RESUELVE LOS RECURSOS DE
RECLAMACIÓN ATINGENTES AL
PROYECTO “AMPLIACIÓN CENTRO DE
DISTRIBUCIÓN LO AGUIRRE”, CUYO
PROPONENTE ES WALMART CHILE S.A.

RESOLUCIÓN EXENTA N° (ABAJO)

La Dirección Ejecutiva resuelve rechazar los recursos de reclamación deducidos por los observantes del proceso PAC, contra de la Resolución de Calificación Ambiental del Proyecto, manteniendo su calificación favorable.

Imagen N° 1. Mapa de ruido preliminar durante la fase de operación

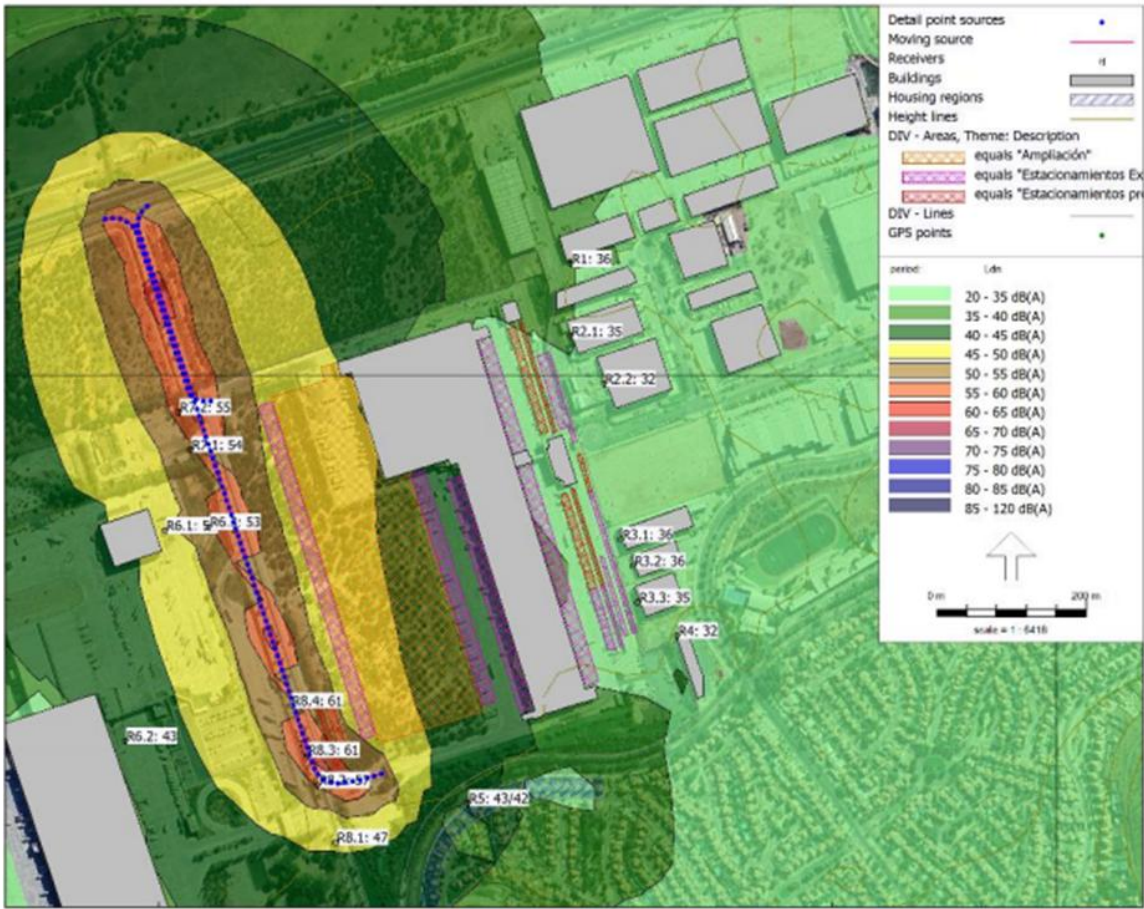
Entonces, el Proponente concluyó que, en todos los receptores, se estarían cumpliendo los límites máximos asociados a los niveles de ruido producto del flujo vehicular del Proyecto. La siguiente Imagen N° 1 muestra los niveles de ruido por sector.

Imagen N° 4. Accesos del Proyecto

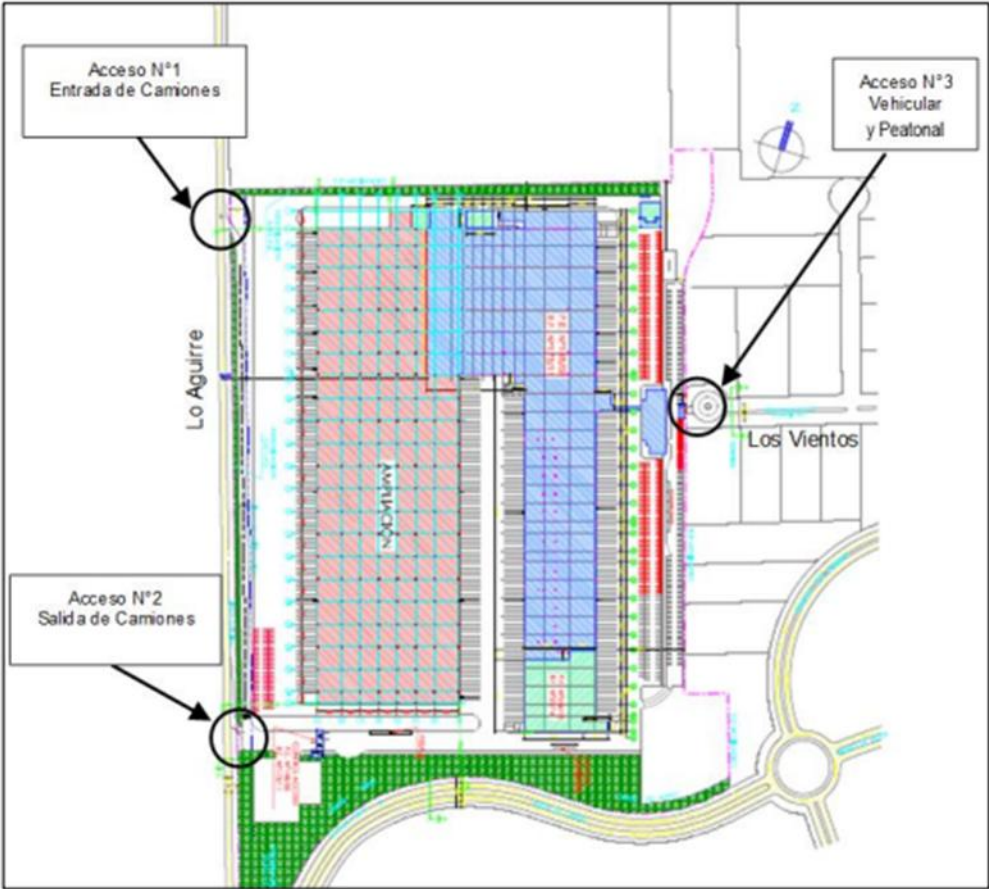
se encontrarían ubicados en Lo Aguirre Sur, exclusivos para camiones, y un acceso ubicado en Los Vientos, para el uso de vehículos livianos. Es importante tener en consideración que el Proyecto no contemplaría incorporar nuevos accesos vehiculares a los ya aprobados. La siguiente Imagen N° 4 presenta la ubicación de los accesos.

Imagen N° 9. Representación cartográfica partes y obras temporales del Proyecto

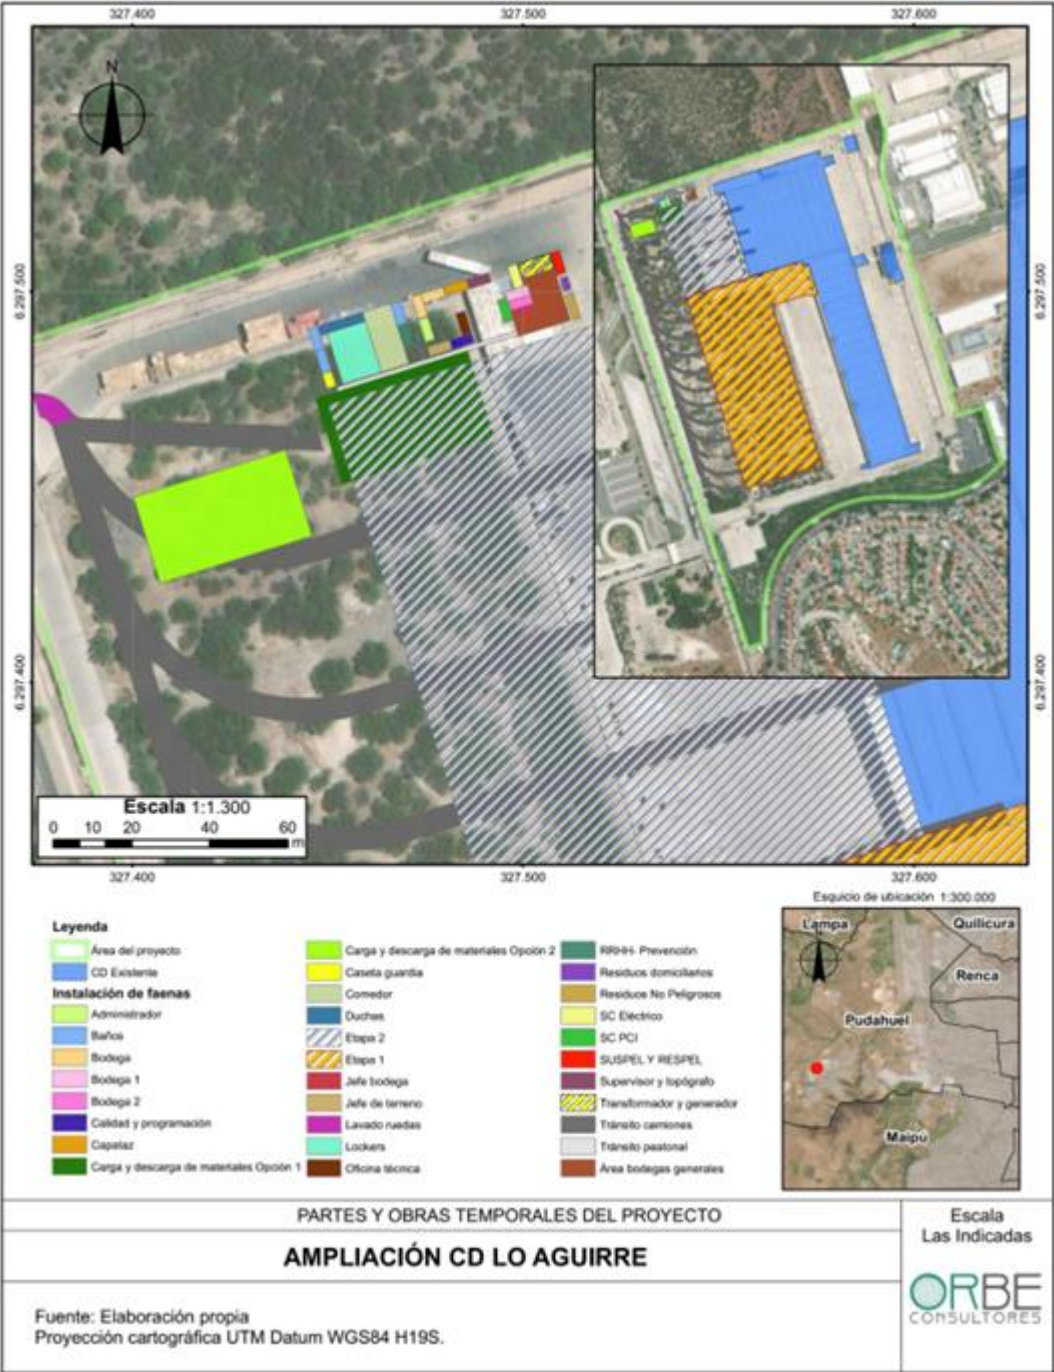
- 8.3.1. En el capítulo 1 de la DIA el Proponente presentó la ubicación de las distintas obras del Proyecto, mientras que la Imagen N° 9 presenta las obras temporales, la Imagen N° 10, presenta las obras permanentes. En ambas imágenes resulta posible observar la ubicación de la bodega de sustancias peligrosas.
